**Avis de la Mission Régionale d'Autorité environnementale  
de Bourgogne-Franche-Comté  
sur le projet de centrale photovoltaïque  
sur la commune d'Arnay-Le-Duc (21)**

N °BFC-2024-4259

Figure 3 : Carte de localisation des milieux évités par rapport à la zone d'implantation du parc ( source : Étude d'impact, p 194)

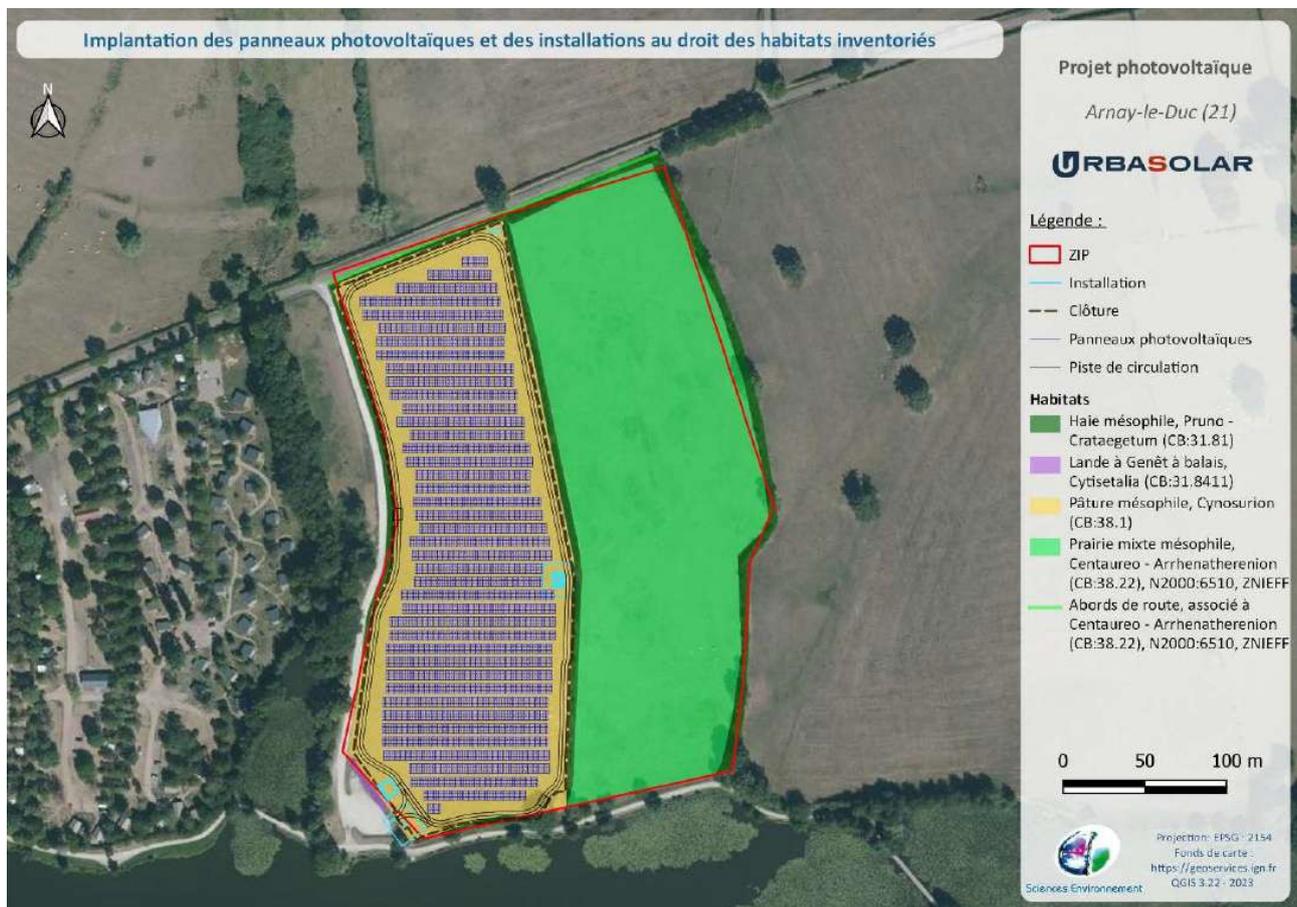
Afin de minimiser l'impact du projet sur la faune, la flore et les habitats naturels, plusieurs mesures d'évitement et de réduction sont prévues. Le choix d'implantation du projet sur la partie ouest de la Zip représente une mesure d'évitement en amont de l'habitat patrimonial « Prairies mésophiles » (Figure 3). Cependant, cette mesure ne suffit pas à conserver les zones de reproduction et d'alimentation des oiseaux et des chiroptères contrairement à ce qui est avancé dans le dossier. Ces zones restent potentiellement incluses dans l'espace d'implantation des panneaux.
